（仮称）大間奥戸風力発電事業
環 境 影 響 評 価 方 法 書
補 足 説 明 資 料

令和 6 年 3 月

株式会社岡山建設

風力部会 補足説明資料 目次

図 1 対象事業実施区域及びその周囲の既存道路

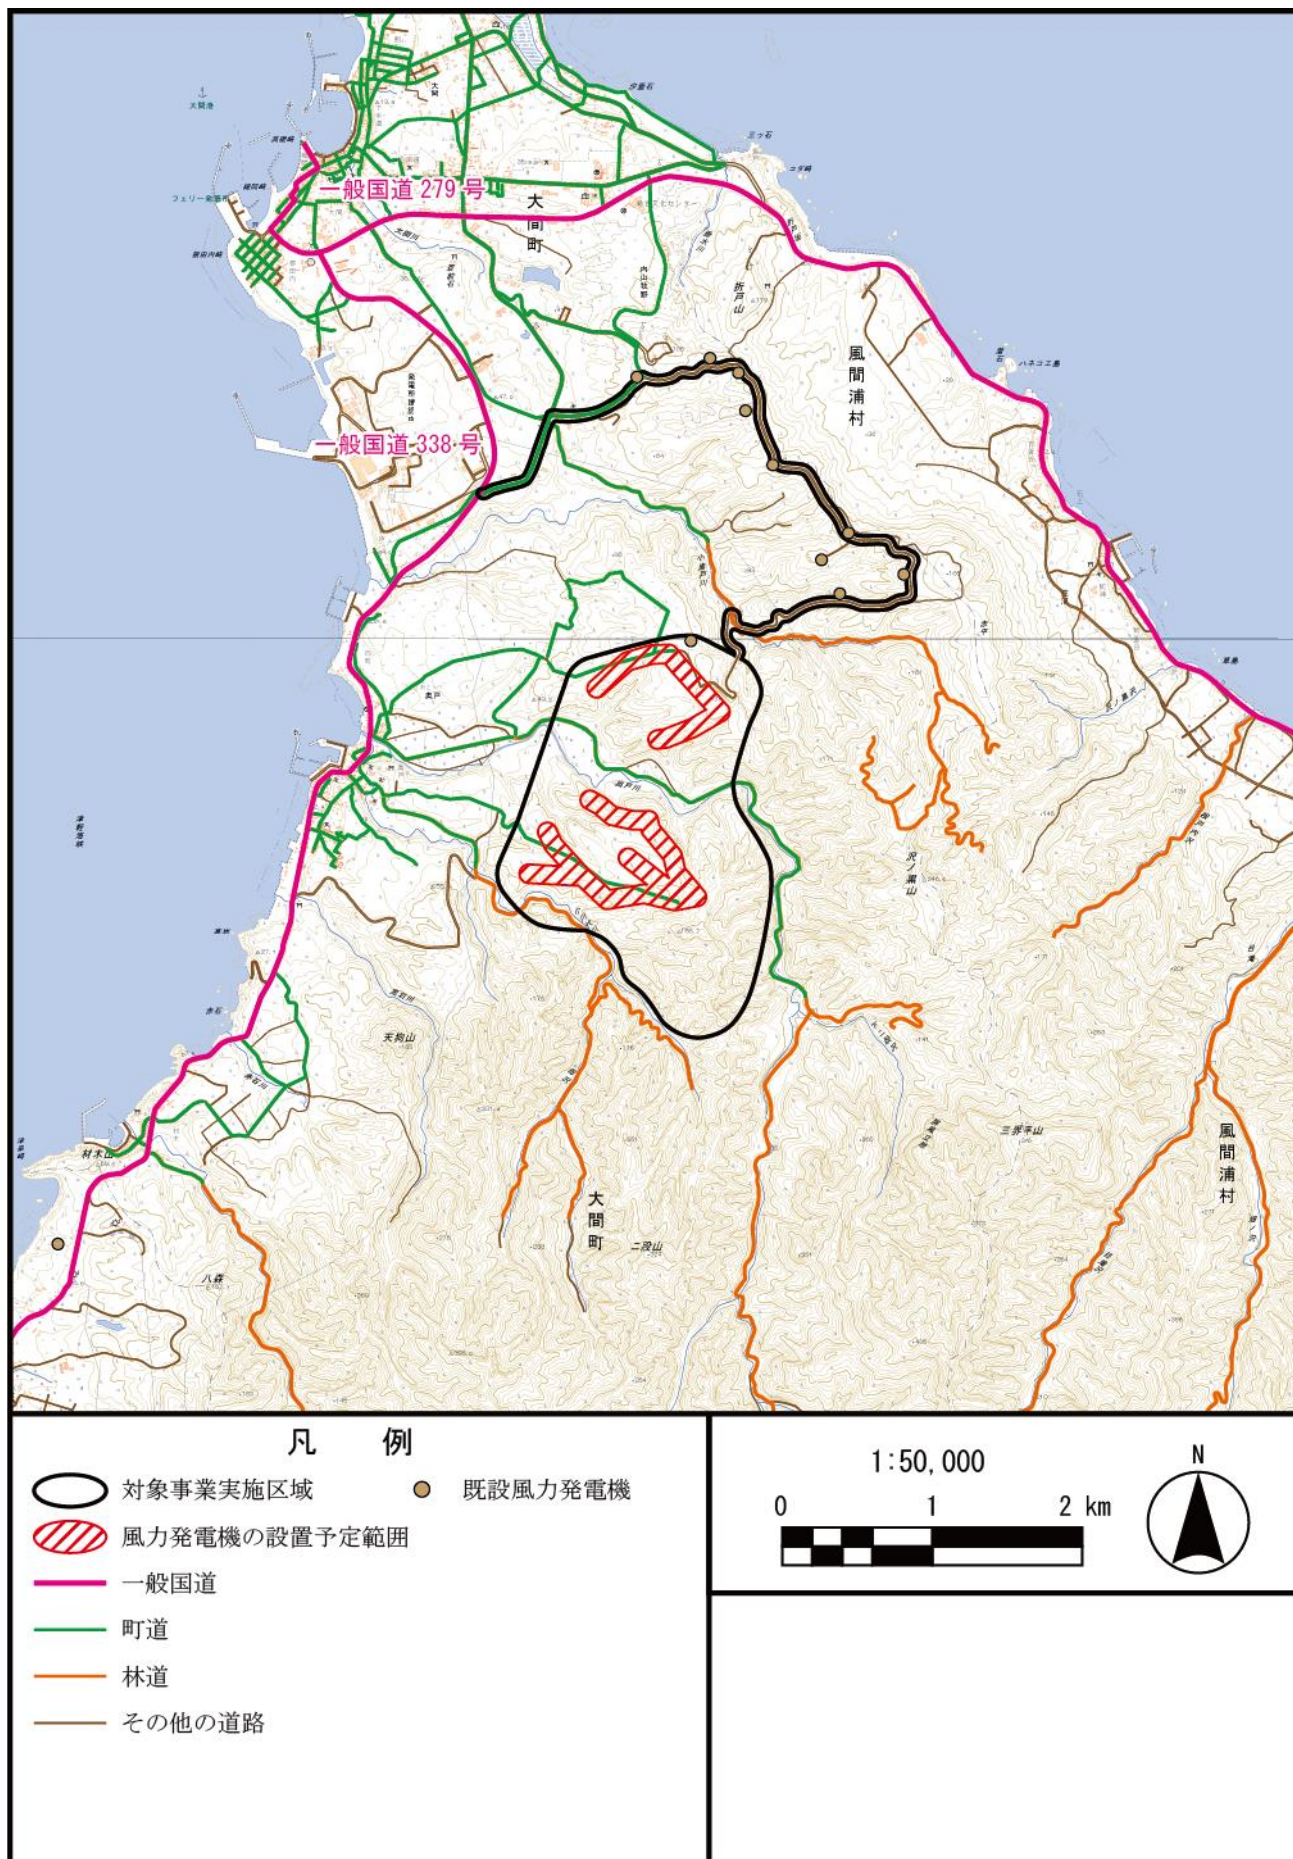
- ・ 既設風力発電機がある搬入路については、既設の道路が利用できるため大きな改変は無く、枝打ち程度の軽微な改変が行われるのみであるとの理解でよいでしょうか？
- ・ 風力発電機の設置予定範囲およびその周辺には既存の道路や林道があるのでしょうか？新設・既設道路の延長距離を教えてください。
- ・ 風力発電機の設置予定範囲のうち南側のエリアへの風車の搬入はどの様にするのでしょうか？（奥戸川を越える必要があるように思えるので）

- ・ 改変の程度は今後の輸送計画に基づいて策定いたしますが、可能な限り既設道路を利用し、軽微な改変で済むように検討いたします。
- ・ 対象事業実施区域及びその周囲の既設道路は、図 1 のとおりです。
極力、既存の道路や林道を活用したいと考えております。風力発電機の新設道路については、これから検討を行うところであり、延長距離をお示しすることはできません。
- ・ また、現在青森県事業で奥戸川を南北に跨ぐ橋の工事を行っており、作業車両が通行するには十分な広さがあると見受けられることから、搬入路として活用したいと考えております。

図 3 渡り鳥定点観察調査視野範囲（全体）

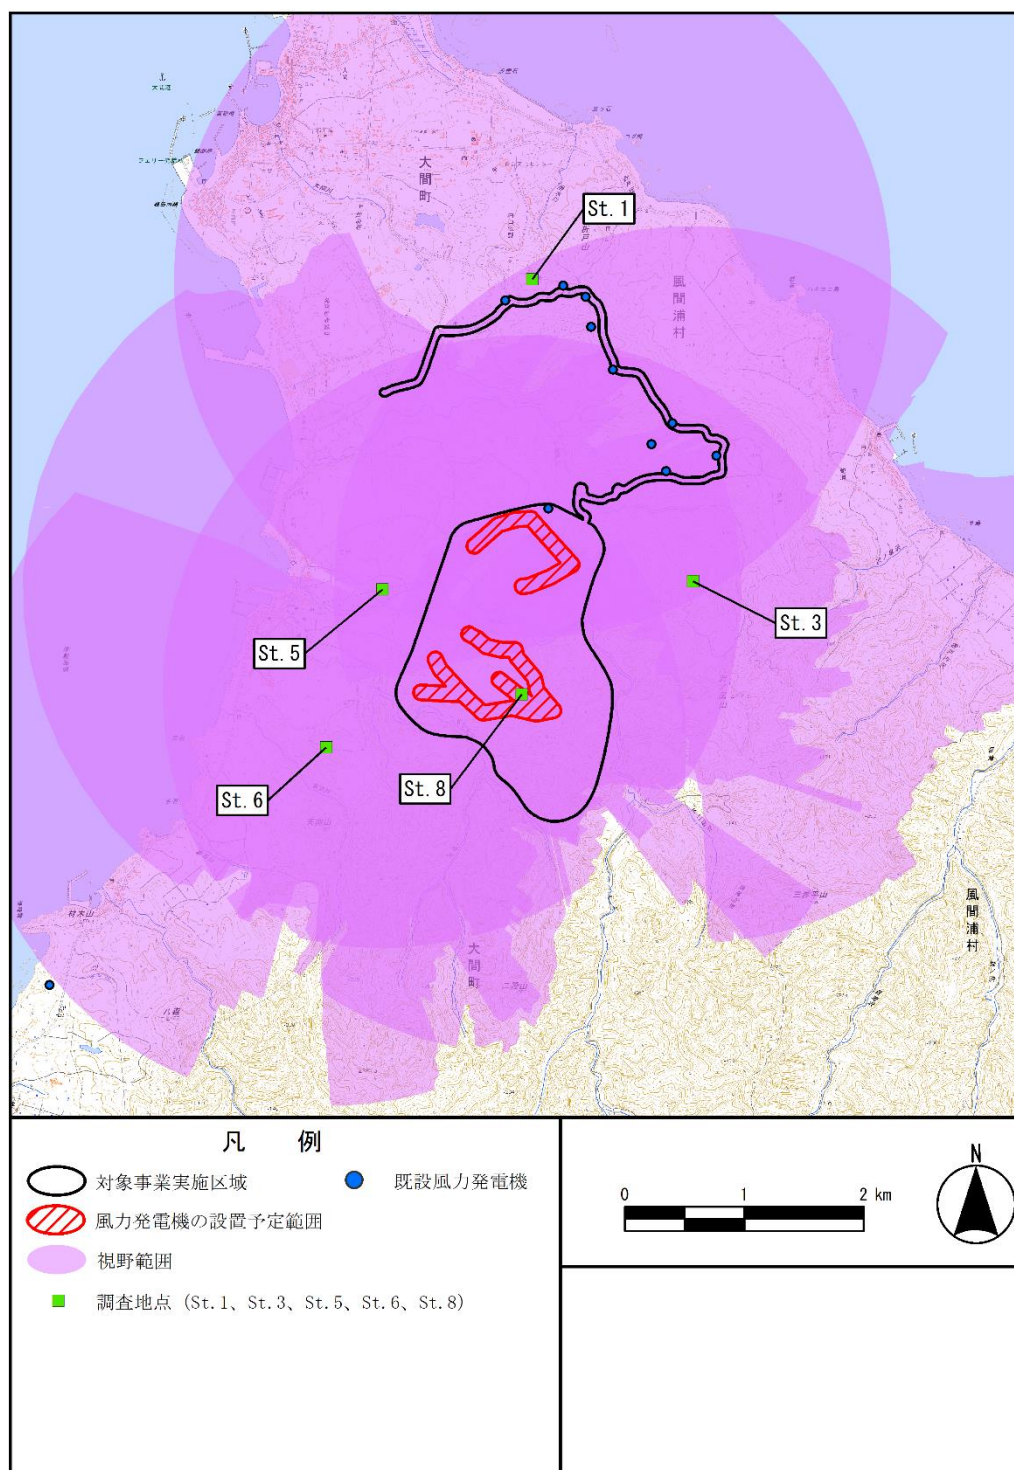
10. 動植物調査について【阿部顧問 方法書 p. 213. 214】
希少猛禽類、渡り鳥の調査位置からの可視領域を図示してください。

資料編の p. 資料-73～81 に可視領域図を掲載しております。渡り鳥の地点（St. 1, 3, 5, 6, 8）からの可視領域重複図については、以下にお示いたします。

図 4 環境類型区分（植生判読素図より作成）

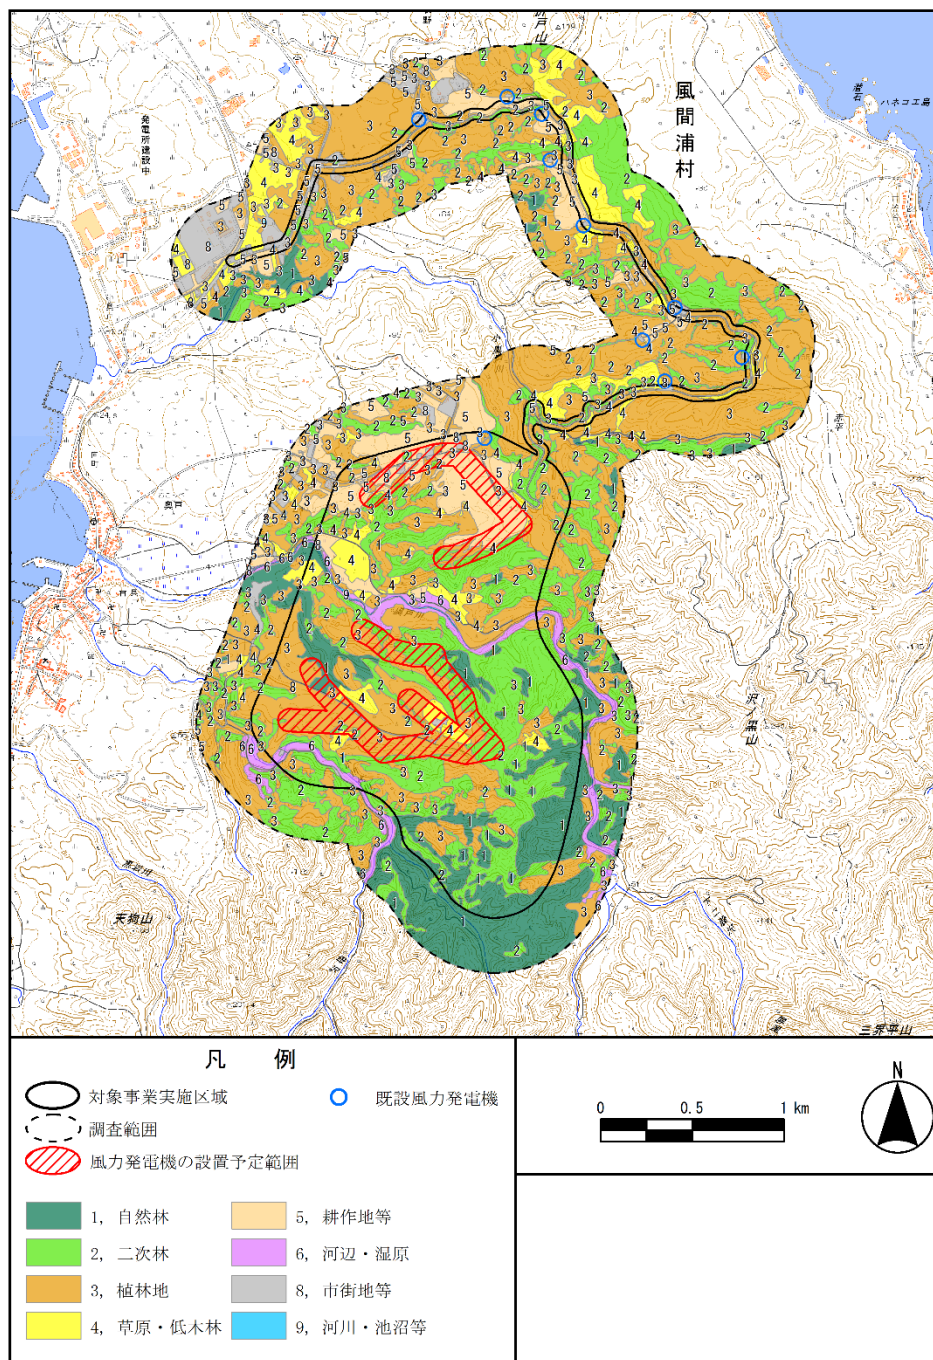
環境類型区分図の区分内容が分かりません。90 ページ図 3. 1-33 と同じ区分でしょうか？

区分内容及び凡例については、90 ページ図 3. 1-33 の環境類型区分（環境省植生図をベースに作成）と同じとなりますが、p. 236 の環境類型区分図は植生判読素図をベースに作成しているものとなっております。補足資料として植生判読素図ベースの環境類型区分図を以下にお示しいたします。

図 5 生態系の影響予測及び評価フロー図（典型性 カラ類・草地性鳥類）

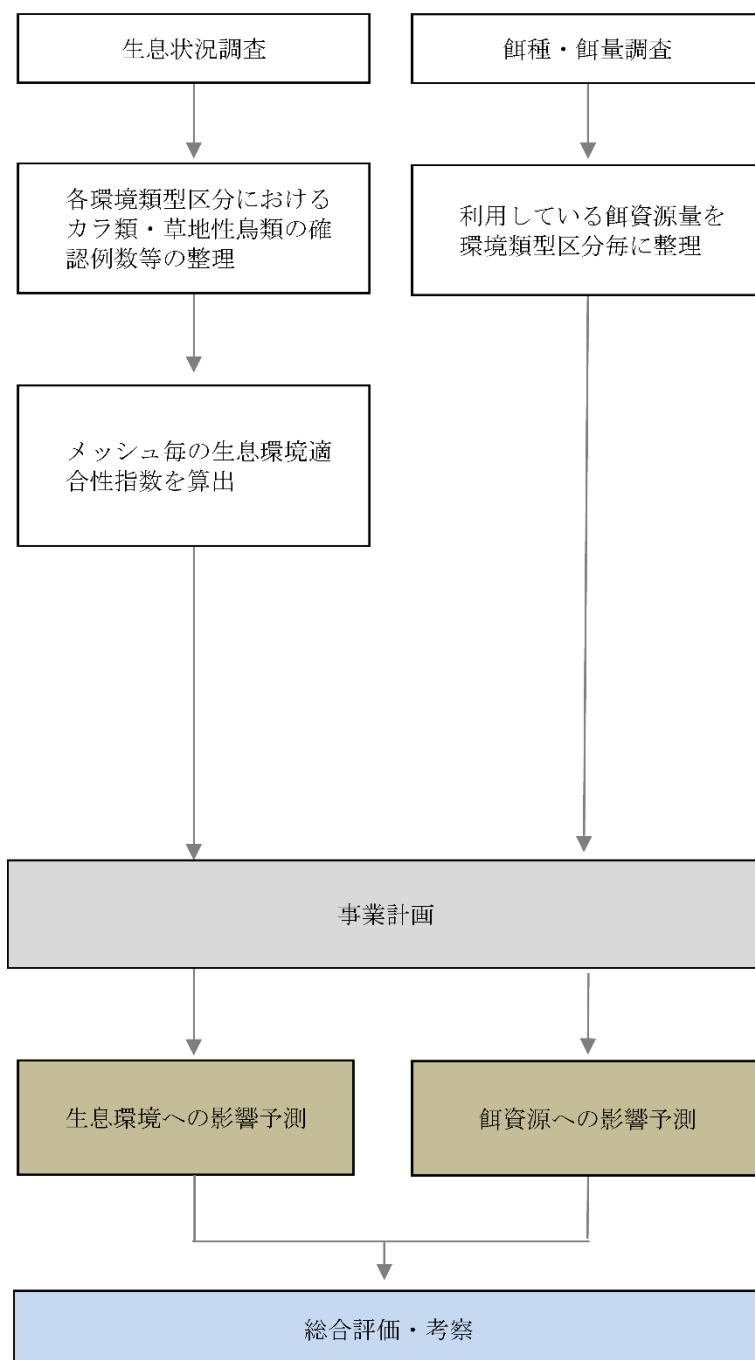
フロー図で生息状況調査は「各環境類型区分」、餌資源量は「群落毎」となっていますが、それぞれで異なる区分を採用するのでしょうか？

餌資源量について「群落毎に整理」となっておりますが、「環境類型区分毎」で整理する考えです。該当の記載について準備書にて以下のとおり修正いたします。
